# ***Réfection du mur de soutènement en amont du barrage Simon-Sicard***

## **Complément de l'étude d'impact sur l'environnement**

Réponses aux questions et commentaires  
du ministère de l'Environnement, de la Lutte contre  
les changements climatiques, de la Faune et des Parcs

Deuxième série

Figure QC2-3 : Coupe type générale du remblai en paliers

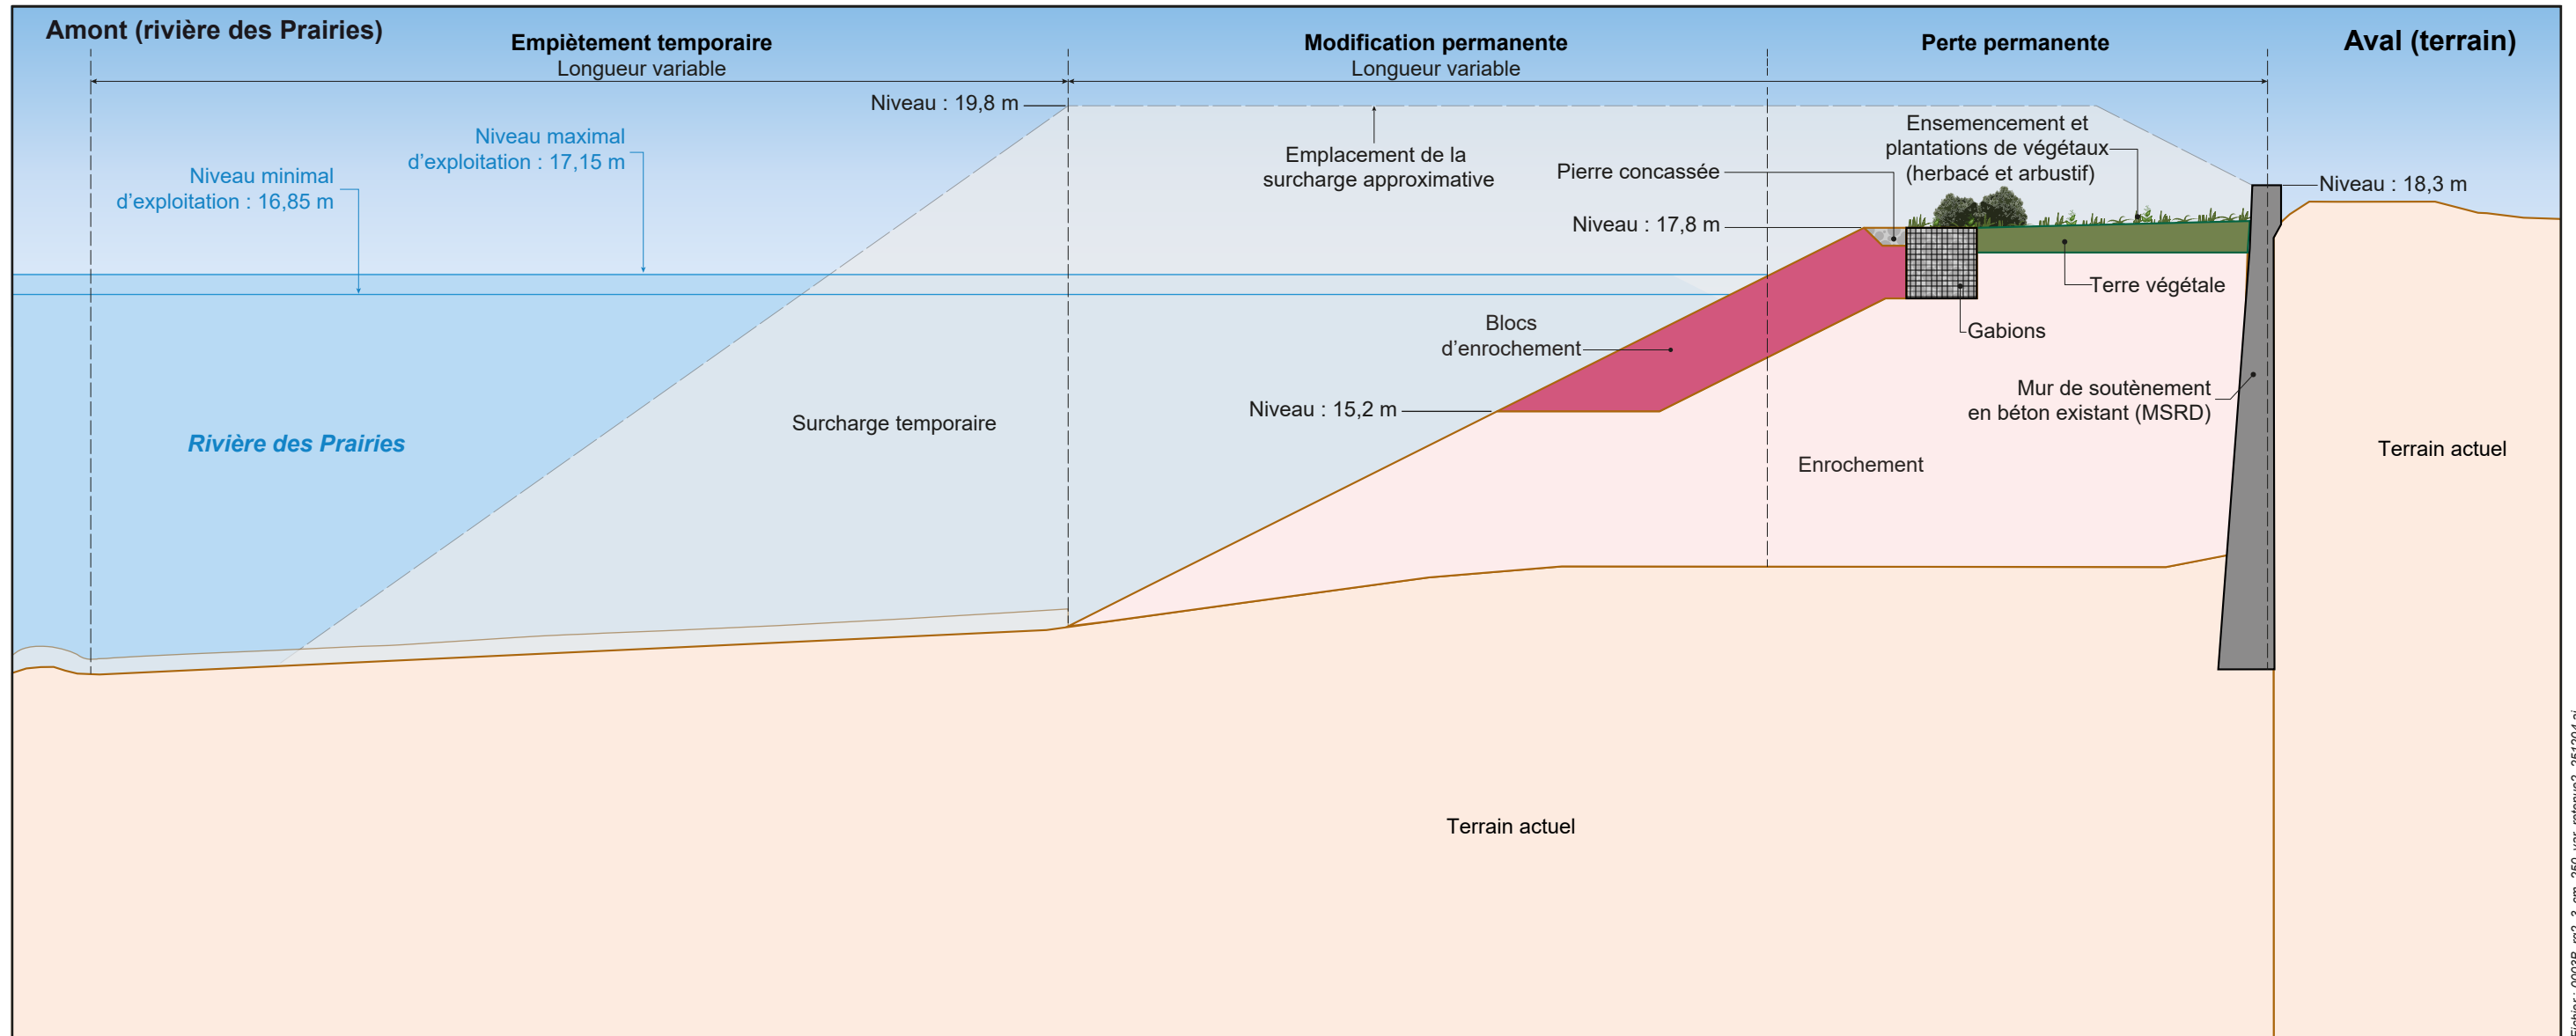
En réponse à la question QC-9, l'initiateur a fourni une mise à jour de la coupe type générale du remblai en palier (figure 8-8). Cette coupe type présente l'option dans laquelle une fosse aquatique serait incluse dans l'ouvrage. Comme présenté dans la mise à jour des figures 8-1 à 8-7 et mentionné dans l'étude d'impact, ce n'est pas l'ensemble des secteurs pour lesquels il est possible d'intégrer une fosse aquatique à l'ouvrage.

Comme l'aménagement de fosses aquatiques est prévu sur seulement certains secteurs du projet, l'initiateur doit fournir une coupe type générale du remblai en paliers sans fosse aquatique pour illustrer les sections représentant une atteinte permanente, une modification permanente ou une atteinte temporaire du milieu hydrique dans ce cas de figure. Cette figure doit être présentée dans le même format que la figure 8-8 comprise dans les réponses au premier document de questions et commentaires.

La figure QC2-3 illustre une coupe type générale du remblai en paliers sans fosse aquatique, qui représente l'atteinte permanente, la modification permanente et l'atteinte temporaire en milieu hydrique.

Figure QC2-23 : Schéma d'un hibernacle de couleuvres

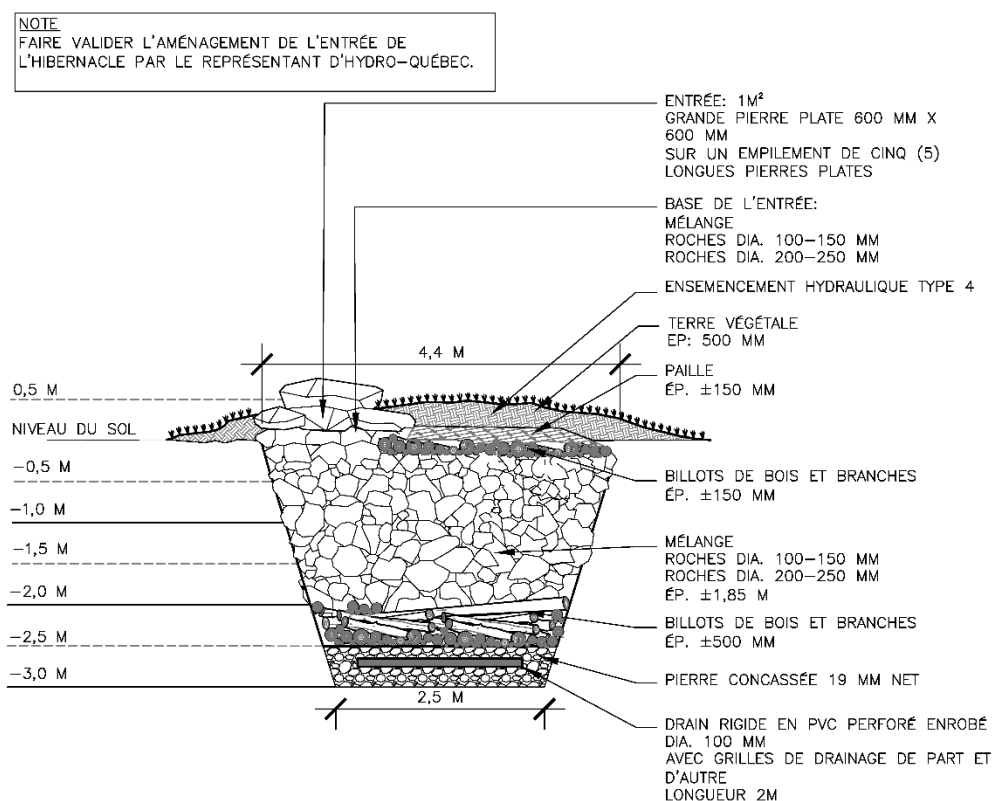
La question QC-47 demandait à l'initiateur de réaliser un inventaire des hibernacles de couleuvres. Celui-ci indique qu'il juge la réalisation de cet inventaire comme étant non requis étant donné la période durant laquelle les travaux seront réalisés, soit en été.

- a) Un inventaire des hibernacles de couleuvres a été réalisé à l'automne 2025 dans le parc Louis-Hébert, bien qu'il ait été jugé non requis par Hydro-Québec et que la réponse à la question QC-47 ait été jugée satisfaisante par le secteur Faune du MELCCFP dans le cadre des avis d'experts émis concernant le complément de réponses transmis. Cet inventaire visait à éviter tout délai potentiel de recevabilité de l'EIE, en appliquant la méthode par recherche active suggérée à la question QC-47 du premier complément.
- b) Nous nous engageons à transmettre les résultats de cet inventaire, au plus tard deux semaines après la fin de la période d'information publique.

1. Baliser les hibernacles potentiels dans un rayon de 3 m.
2. Éviter toute activité dans les aires ainsi balisées.
3. Maintenir les mesures 1 et 2 jusqu'à la fin des travaux. Si cela n'est pas possible en raison de la nécessité d'y réaliser les travaux, un nouvel hibernacle serait construit. Advenant que cette solution soit mise de l'avant, la localisation d'un nouvel hibernacle devrait faire l'objet de discussions avec les propriétaires et l'arrondissement afin de déterminer le meilleur endroit pour cet aménagement. À l'heure actuelle, nous ne pouvons nous engager sur la proximité de cet aménagement avec les aires de travaux.

L'hibernacle sera construit comme l'illustre le schéma de la figure QC-23.

**Carte QC2-26  
Feuille 1**

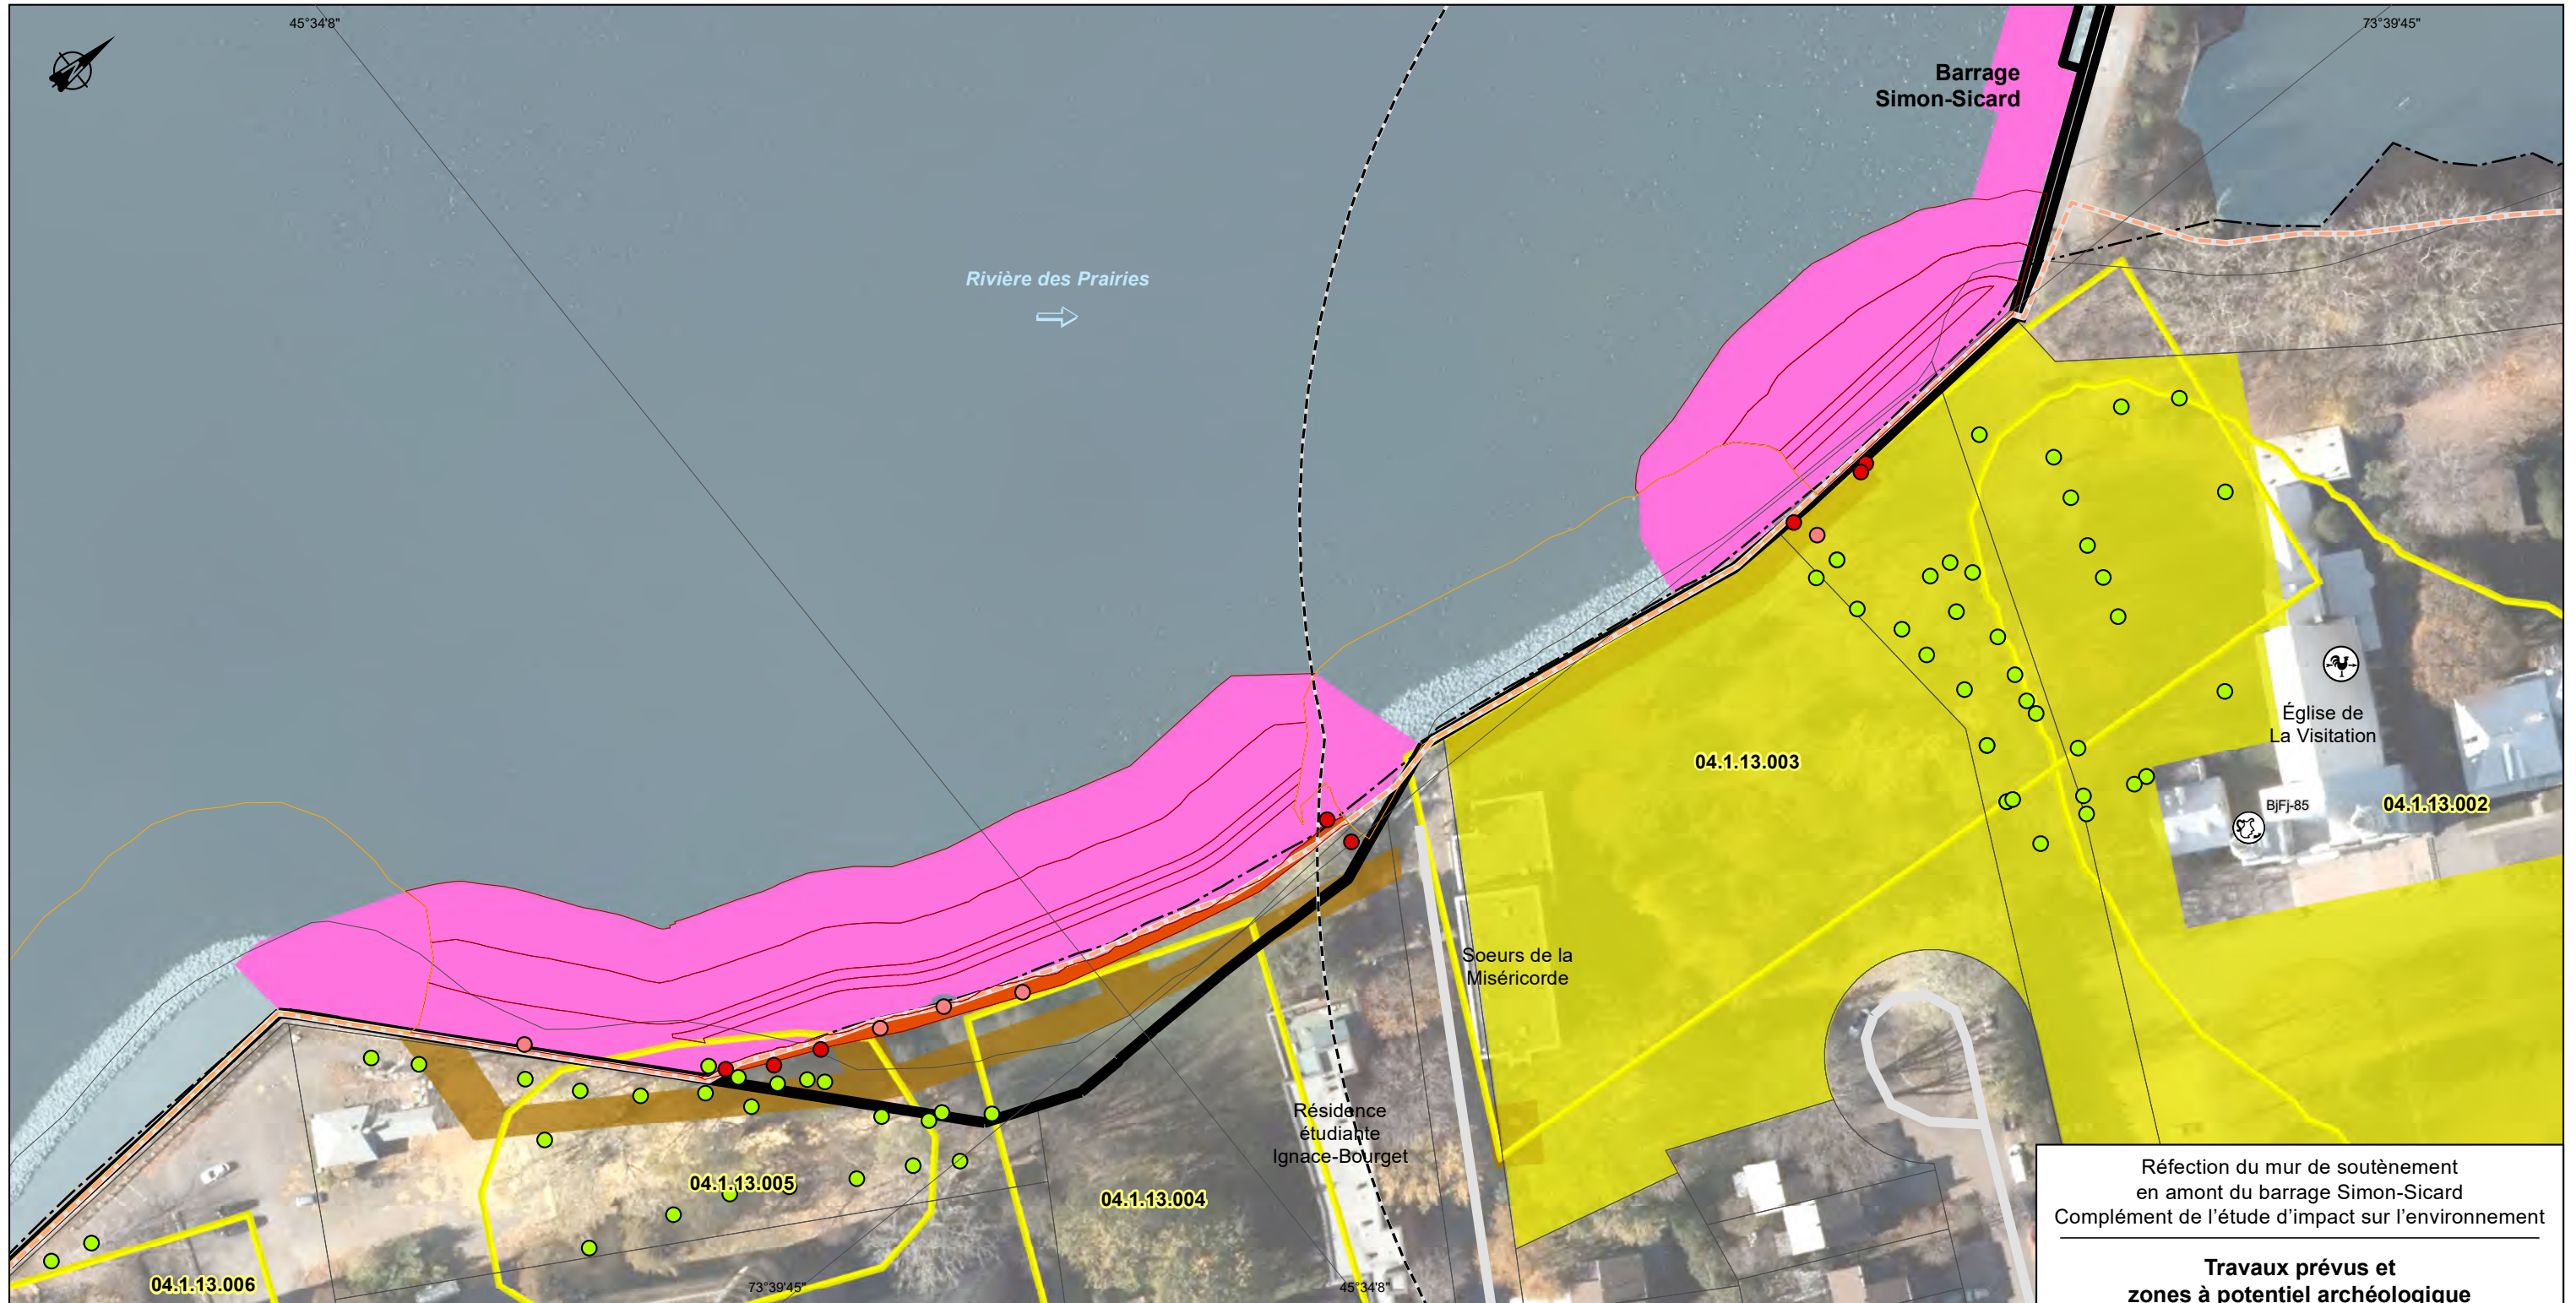
La question QC-62 demandait également de mettre à jour les recommandations présentées à la section 8 de l'étude de potentiel archéologique (Archéotec, 2018) afin d'être en phase avec le projet actuel. Dans un même ordre d'idée, la question QC-63 abordait les intentions de l'initiateur envers la mise en place de ces recommandations et, le cas échéant, de justifier son choix et de préciser les mesures de minimisation des impacts équivalentes qui seraient mises en place.

L'initiateur indique dans ses réponses que les recommandations émises dans l'étude de potentiel archéologique initialement déposée (Archéotec, 2018) ont été actualisées dans l'étude d'impact et qu'en ce sens, il n'est pas nécessaire de mettre à jour les recommandations de cette dernière étude. Il est toutefois considéré que des précisions doivent être apportées puisque les recommandations formulées dans l'étude d'impact demeurent générales. En effet, elles ne sont pas mises en relation avec les zones de potentiel archéologique identifiées en 2018 ni avec les travaux prévus dans le cadre du présent projet et pouvant avoir un impact sur le potentiel archéologique. À titre d'exemple, pour certaines zones de potentiel archéologique, Archéotec recommandait un inventaire archéologique préalable et non une surveillance archéologique. Cependant, l'initiateur indique dans l'étude d'impact et dans les réponses du premier document de questions et commentaires qu'une surveillance archéologique sera notamment assurée à l'emplacement de travaux d'excavation prévus à l'intérieur de zones ayant un potentiel archéologique. Advenant la découverte d'élément archéologique d'intérêt, des inventaires archéologiques pourraient s'y substituer. Lorsque les mesures de minimisation des impacts diffèrent, l'initiateur doit justifier son choix et préciser les mesures équivalentes choisies.

Le MELCCFP réitère donc plusieurs éléments adressés aux questions QC-62 et QC-63. En ce sens, l'initiateur doit :

| N° de la zone à potentiel archéologique | Caractéristiques   | Travaux  | Mesures d'atténuation applicables  |
|---|--|--|--|
| 04.1.13.007                             | Ancienne étable en bois  | Transplantation d'arbres                               | Un inventaire archéologique préalable sera requis avant la transplantation d'arbres.   |
| 04.1.13.003                             | Site BjFJ-184. Chaufferie, maison St-Janvier, Pensionnat des Sœurs de la Miséricorde | Déboisement<br>Accès<br>Circulation                    | Circulation sur matelas de bois.<br>Formuler une demande de travaux en site patrimonial pour la plantation d'arbres.                 |

Figure 1 : Emplacements des accès ou aires des travaux (images A et B en brun clair) par rapport aux zones à potentiel archéologique (image C, encadré jaune)

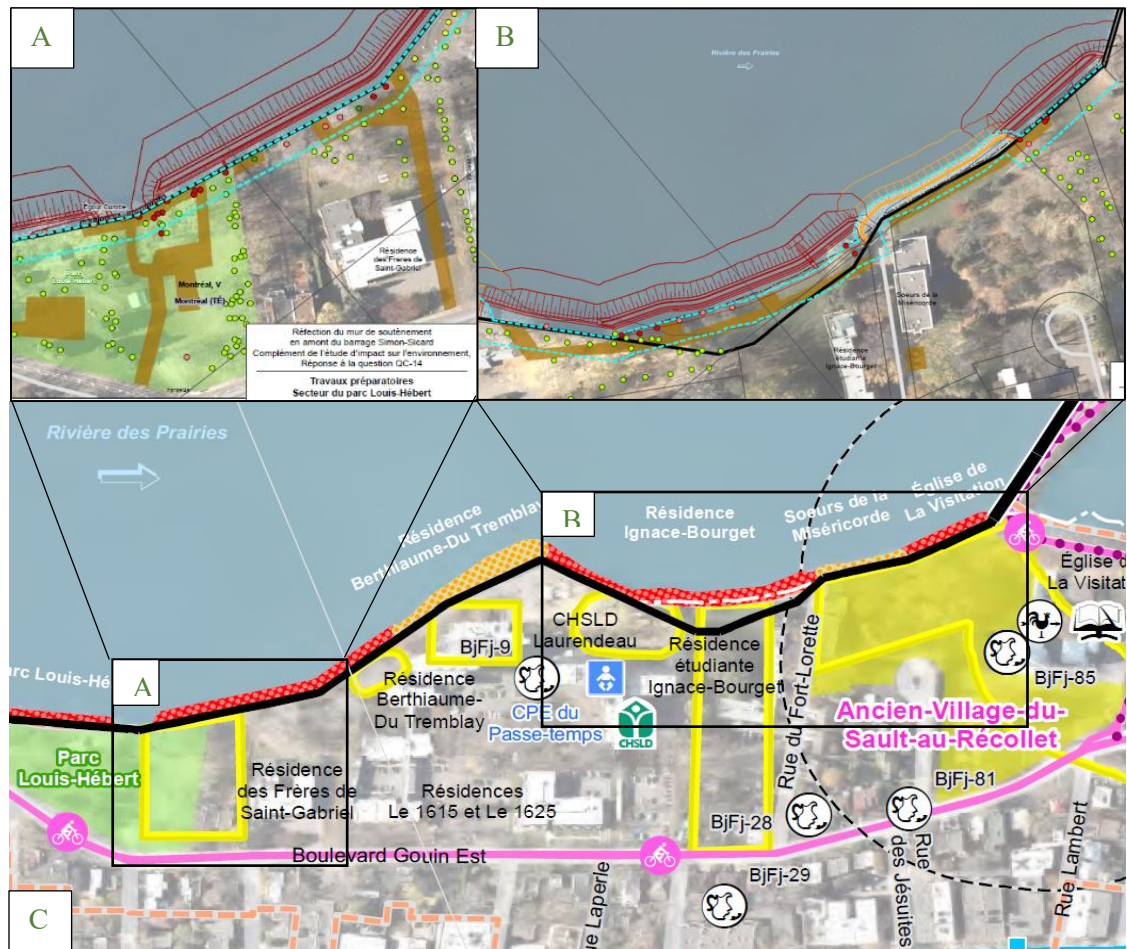
En réponse à la question QC-66a concernant les travaux nécessaires à la préparation des accès et des aires de chantier, l'initiateur indique que la section 8.2.2 de l'étude d'impact explique ces activités. De plus, il indique que les perturbations du sol seront limitées le plus possible.

Les précisions apportées par l'initiateur ne sont toutefois pas suffisantes pour permettre de mesurer l'impact de ces activités, principalement sur le patrimoine archéologique. En effet, la section 8.2.2 de l'étude d'impact fait davantage une description de l'emplacement des activités qu'une description des impacts de ces travaux sur le milieu.

Comme il est possible de le voir sur la figure 1, plusieurs aires de travaux ou d'accès identifiées aux cartes 8-1 et 8-2 de l'étude d'impact semblent être situées directement dans l'une des zones à potentiel archéologique identifiées à la carte B Milieu humain de l'étude d'impact, dans la sous-section cartes de milieux naturel et humain.

Le MELCCFP réitère donc la demande adressée à la question QC-66a et y ajoute une question à la lumière des informations supplémentaires transmises dans le cadre des réponses. En ce sens, l'initiateur doit :
